Oggetto: POSTA CERTIFICATA: Prot. 23/05/2019.0186594.U - Conferenza dei Servizi decisoria per l'approvazione dei lavori di dismissione della Centrale Termoelettrica di Genova

OGGETTO: Conferenza dei Servizi decisoria per l'approvazione dei lavori di dismissione della Centrale Termoelettrica di Genova

OGGETTO APPROVAZIONE DEL PIANO DI CARATTERIZZAZIONE RELATIVO ALL'AREA DELLA CENTRALE TERMOELETTRICA DI GENOVA, PRESENTATO AI SENSI DELL'ART. 242 DEL D. LGS. 152/06 DALLA ENEL PRODUZIONE S.P.A.

ISTRUTTORIA TECNICA

0 5 10 20 30 40 50 Metri	DISEGNO ALLEGATO AL DOC.:	SCALA: 1:1.100	TAVOLA: 01
-----------------------------	---------------------------	-------------------	---------------

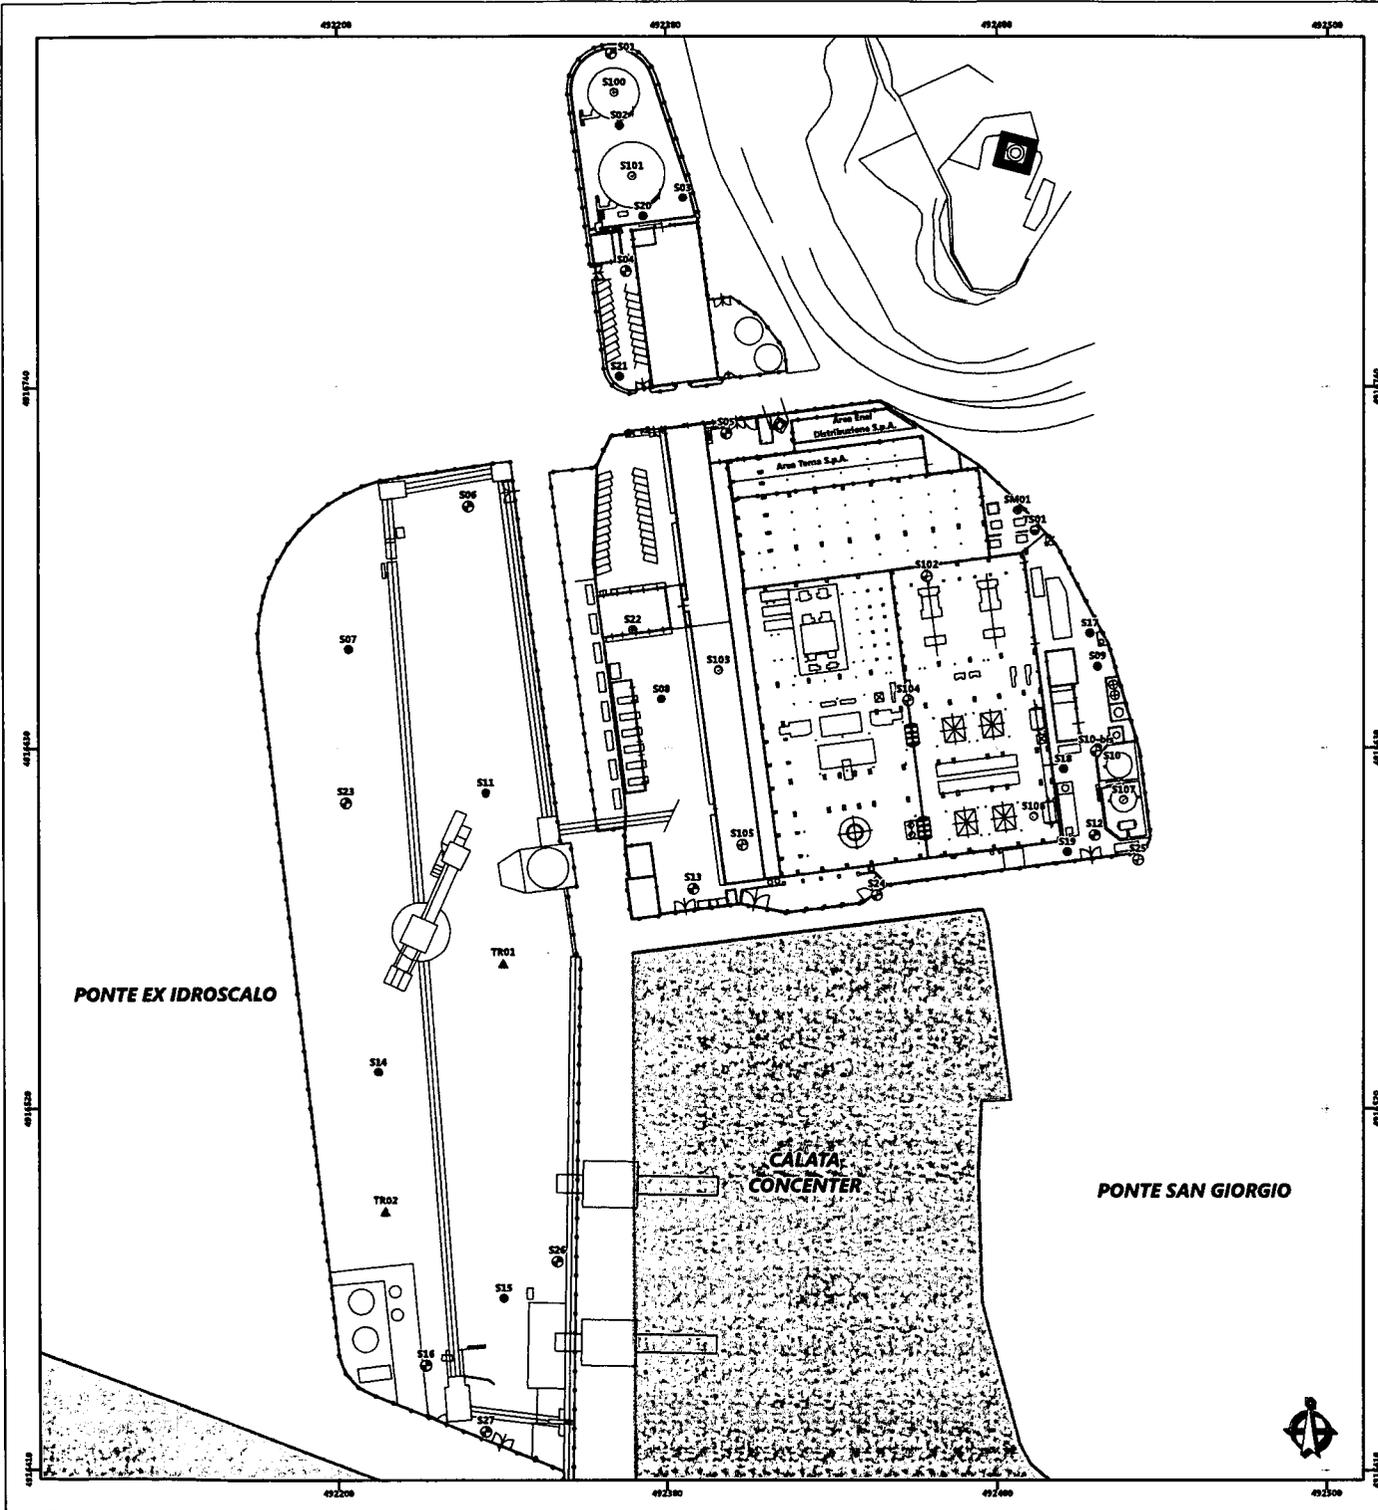
1. il piano di indagini proposto dovrà essere integrato come segue, a condizione che le aree individuate per essere sottoposte a tali indagini siano accessibili dalla presenza di impianti/strutture nella configurazione attuale o in quella contestuale alla caratterizzazione. In caso contrario, tali indagini dovranno essere eseguite successivamente alla demolizione delle strutture/impianti (vedi prescrizione n.2):

- a) due scavi e due sondaggi geognostici da attrezzare a piezometri nell'area carbonile, ubicati in quattro punti in posizione alternata rispetto a S07, S11, S14 e S15;

- b) un sondaggio geognostico in corrispondenza del cunicolo nei pressi dei posti auto dipendenti ENEL, in cui si colloca il tratto di tubazioni interrate connesse ai serbatoi di OCD di riserva;

- c) un sondaggio geognostico all'interno della sala trasformatori (area n.11 nella Legenda in Tav.01) e uno in area corrispondente ai trasformatori all'aperto (area n.12 nella Legenda in Tav.01);

- d) due sondaggi geognostici, di cui uno da attrezzare a piezometro, all'interno delle officine meccaniche (area n.3 nella Legenda in Tav.01);
 - e) un sondaggio geognostico all'interno dell'impronta dell'autorimessa ed ex distributore (area n.4 nella Legenda in Tav.01);

- f) un sondaggio geognostico da attrezzare a piezometro sul confine sud in posizione equidistante tra i punti S12 e S13, coi quali assolverà la funzione di POC;

- g) un sondaggio geognostico all'interno del bacino di contenimento dei serbatoi di riserva (in aggiunta a quelli già eseguiti);
 - h) traslare S10 e S12 all'interno del bacino di contenimento dei serbatoi di servizio;

- i) si dovranno eseguire sondaggi o scavi all'interno dell'impronta dei due serbatoi di riserva e di un serbatoio di servizio;
 - j) si dovranno eseguire almeno due/tre sondaggi o scavi all'interno dell'edificio centrale, di cui uno/due in posizione baricentrica (uno da attrezzare a piezometro) e l'altro in prossimità dell'area pompe travaso OCD (area n.54 nella Legenda in Tav.01);

3. il piano di indagini proposto dovrà essere integrato come segue, a condizione che le aree individuate per essere sottoposte a tali indagini siano accessibili dalla presenza di impianti/strutture nella configurazione attuale o in quella contestuale alla caratterizzazione; in caso contrario, tali indagini dovranno essere eseguite successivamente alla demolizione delle strutture/impianti:

- due scavi e due sondaggi geognostici da attrezzare a piezometri nell'area carbonile, ubicati in quattro punti in posizione alternata rispetto a S07, S11, S14 e S15;

- un sondaggio geognostico in corrispondenza del cunicolo nei pressi dei posti auto dipendenti ENEL, in cui si colloca il tratto di tubazioni interrato connesse ai serbatoi di OCD di riserva;

- un sondaggio geognostico nell'area n.11 esterna (nella Legenda in Tav.01) e uno in area corrispondente ai trasformatori all'aperto (area n.12 nella Legenda in Tav.01);

- due sondaggi geognostici, di cui uno da attrezzare a piezometro, all'interno delle officine meccaniche (area n.3 nella Legenda in Tav.01);
 - un sondaggio geognostico all'interno dell'impronta dell'autorimessa ed ex distributore (area n.4 nella Legenda in Tav.01);

- un sondaggio geognostico da attrezzare a piezometro sul confine sud in posizione equidistante tra i punti S12 e S13, coi quali assolverà la funzione di POC;

- un sondaggio geognostico all'interno del bacino di contenimento dei serbatoi di riserva (in aggiunta a quelli già eseguiti);
 - S10bis dovrà essere traslato all'interno del bacino di contenimento dei serbatoi di servizio;

- si dovranno eseguire sondaggi o scavi all'interno dell'impronta dei due serbatoi di riserva e di un serbatoio di servizio;
 - si dovranno eseguire almeno due/tre sondaggi o scavi all'interno dell'edificio centrale, di cui uno/due in posizione baricentrica (uno da attrezzare a piezometro) e l'altro in prossimità dell'area pompe travaso OCD (area n.54 nella Legenda in Tav.01);
